## 設工認作成要領に関するコメント回答について

資料4-1：再処理施設等の設工認における管継手の記載方針について

資料4-2：発電炉工認手続きガイド及び作成要領を踏まえた当社施設の設工認作成要領  
【添付図面の作成要領】

資料4-3：設工認申請書 基本設計方針及び添付書類の作成方針について  
(各設備に係る説明書類の区分の整理)

図 再処理第1種管の接続イメージ図

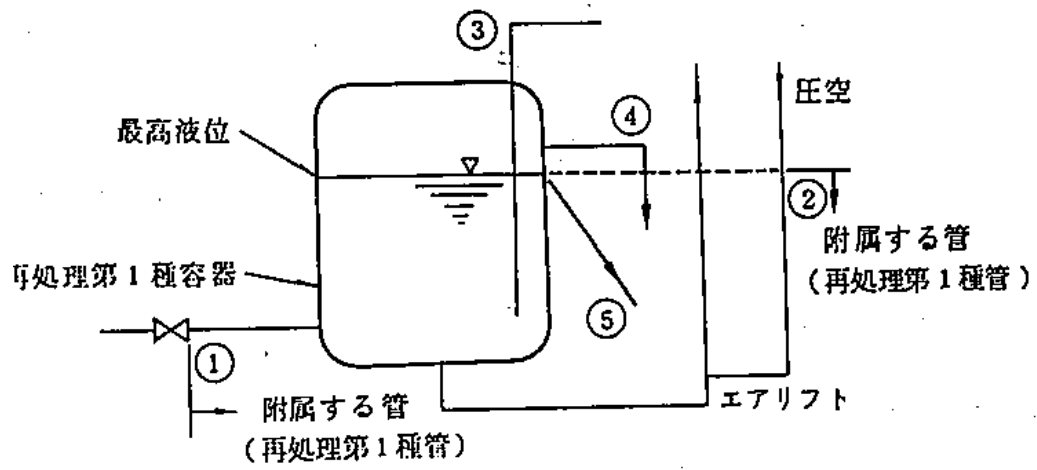
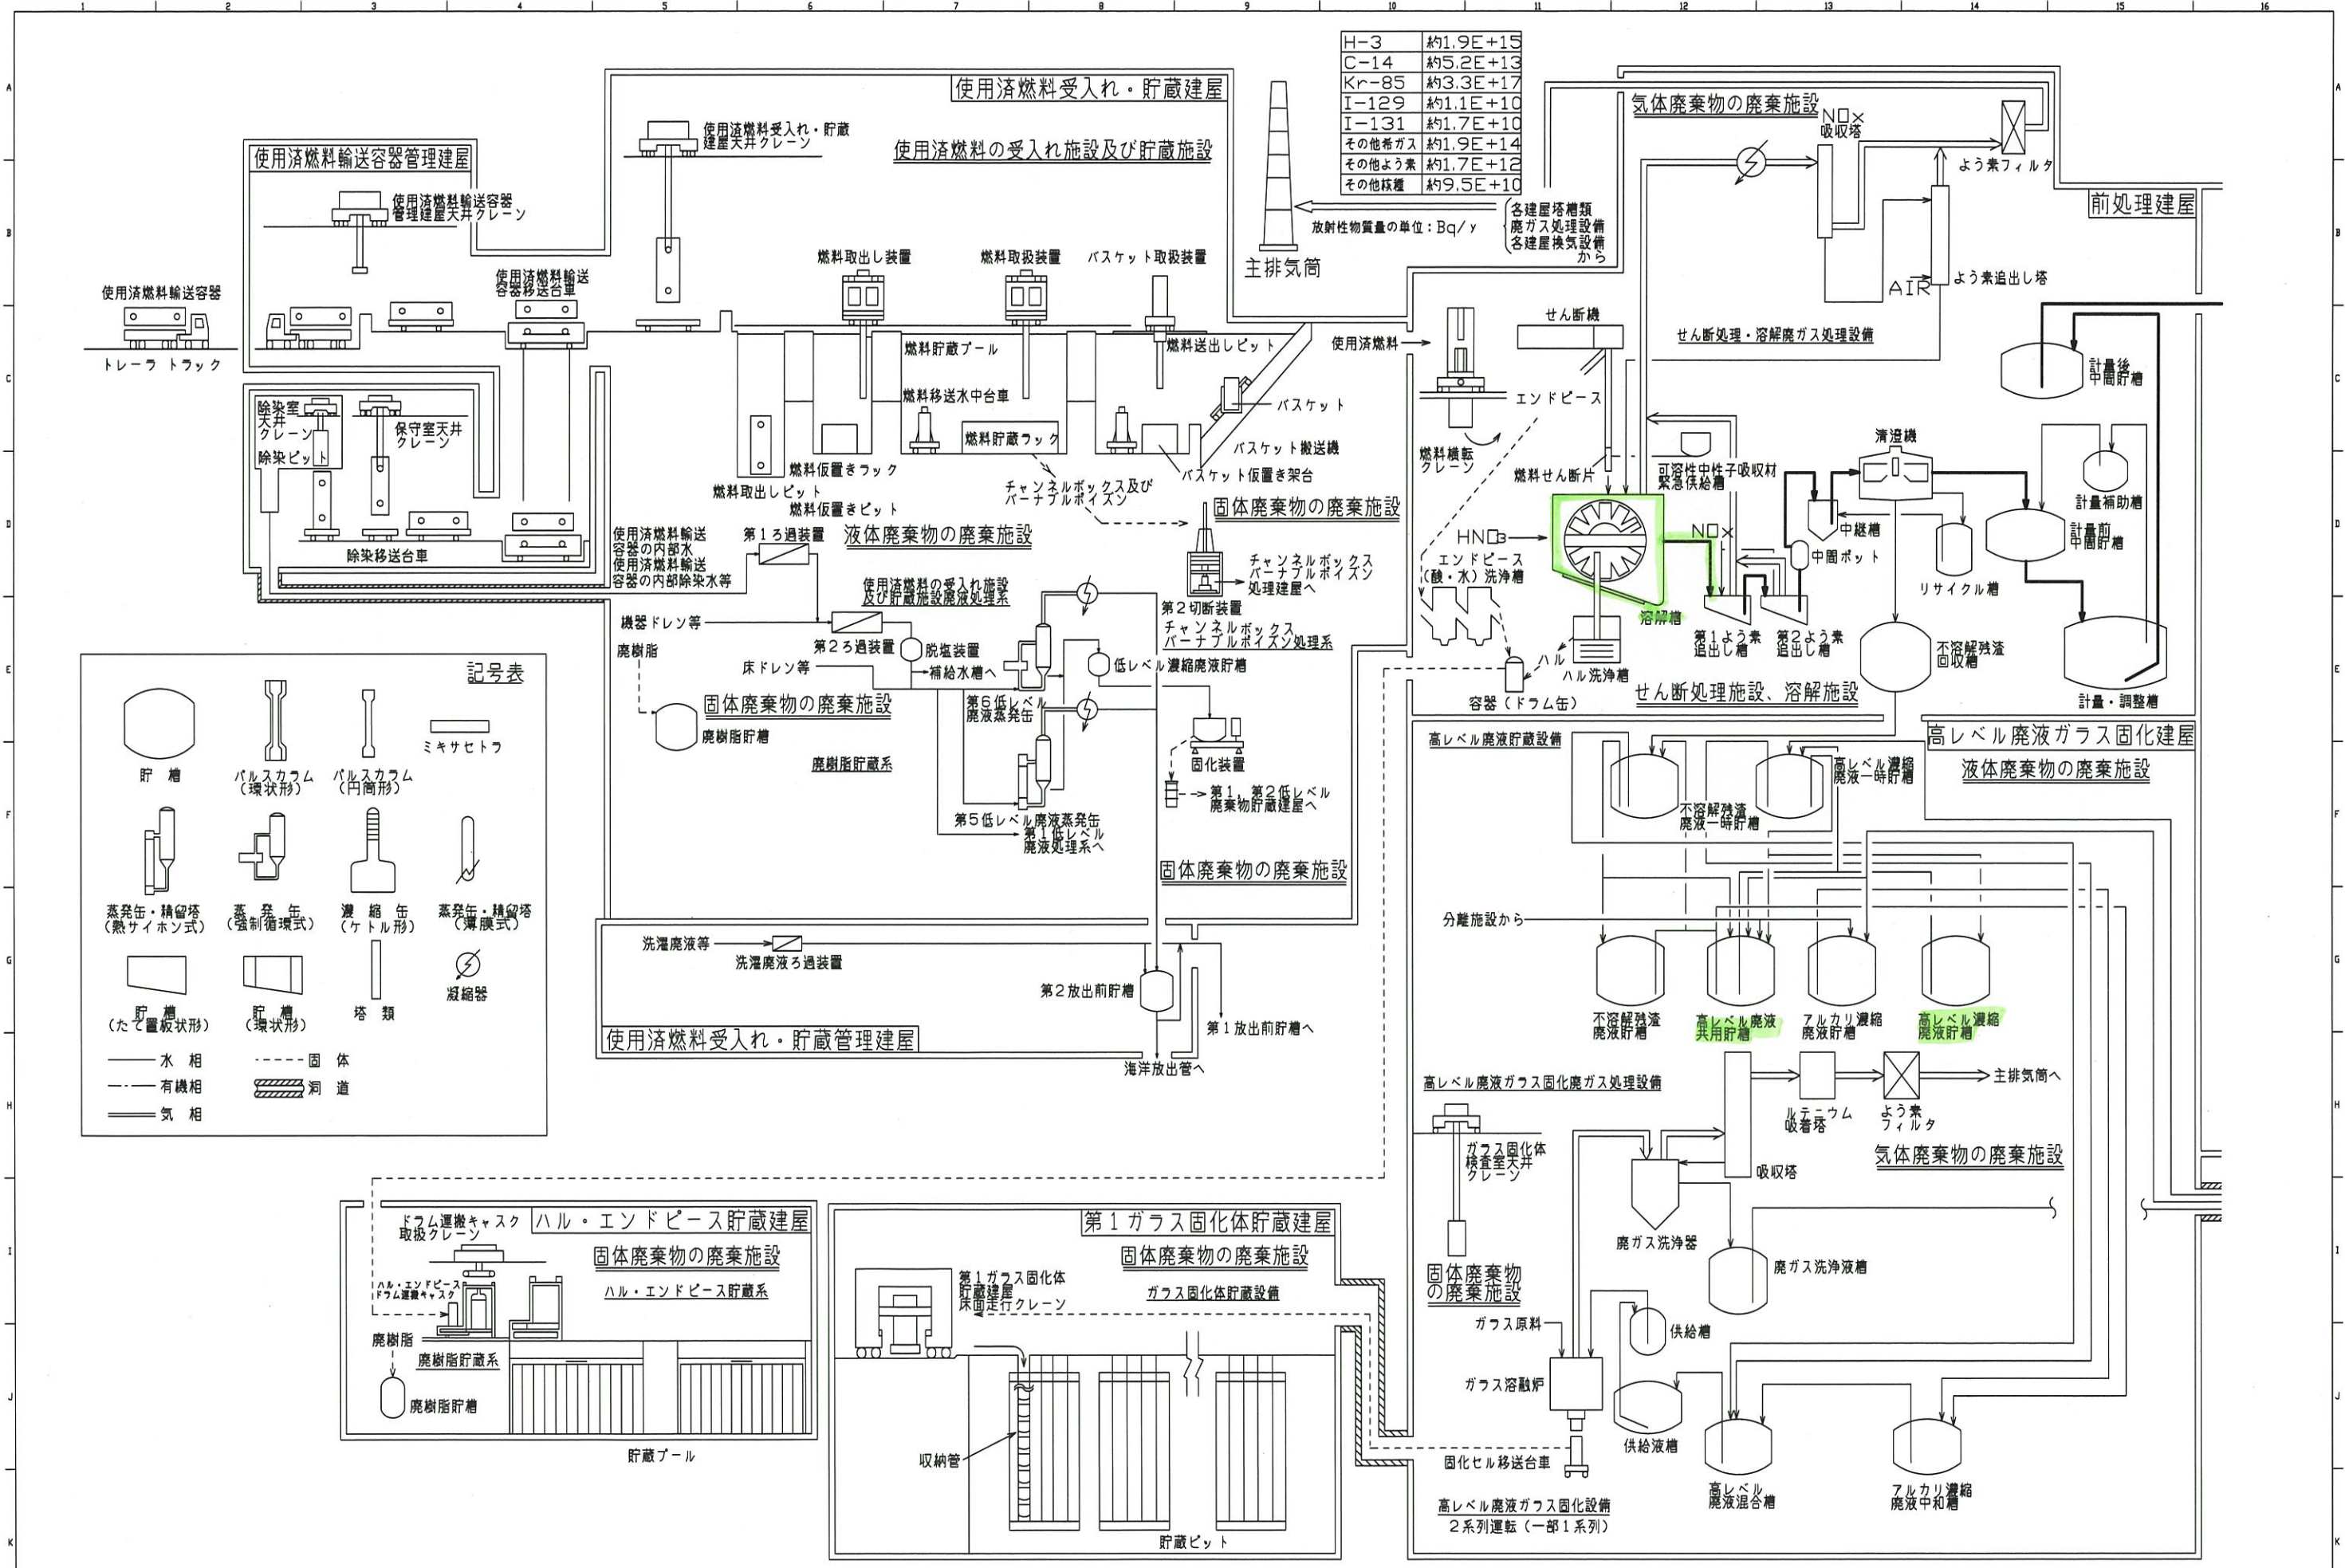
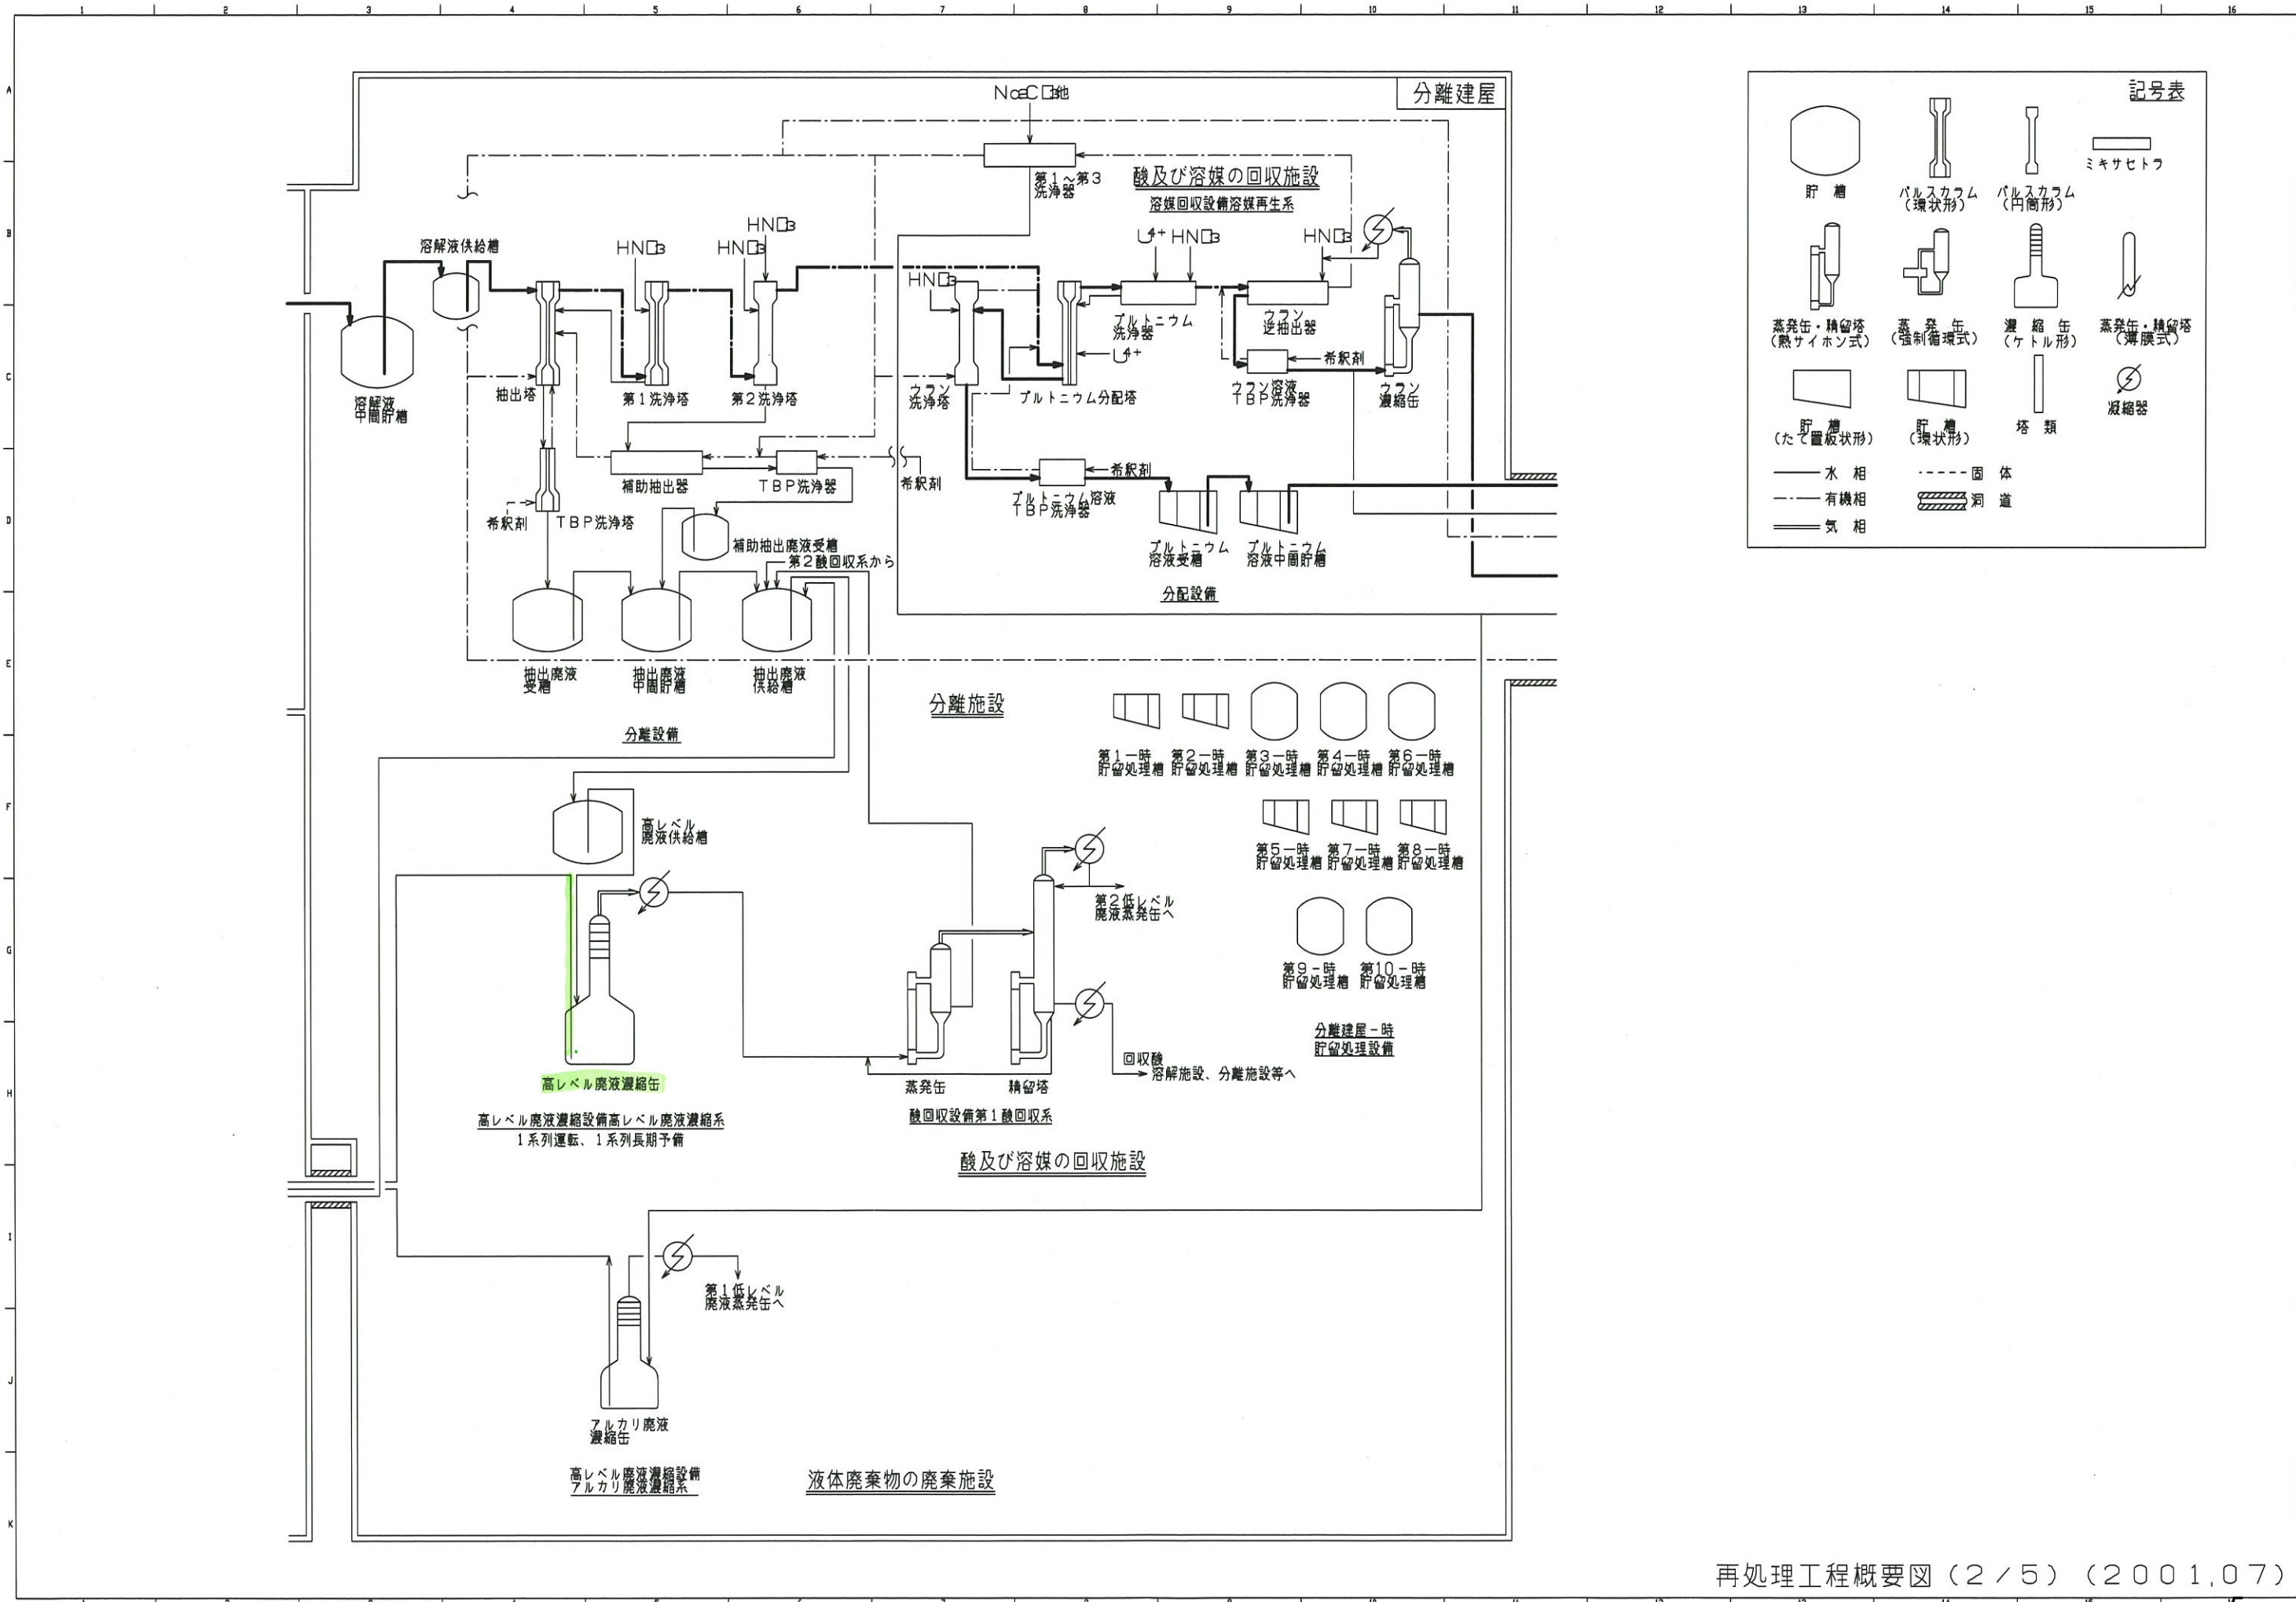
再処理施設では、高放射能流体、高濃度硝酸を含む溶液等に対し、閉じ込めが要求される安全上重要な設備がある。このうち、特に放射性物質の保有量が大きい容器に属する再処理第1種管※の継手を仕様表に注記で記載し、また、既認可と同様に異材継手などJIS規格外の管継手は仕様表へ記載することを考えている。

※ 再処理第1種機器とは、以下に示す機器である。また、再処理第1種管の接続イメージを下図に示し、再処理第1種機器の設置個所を添付に示す。
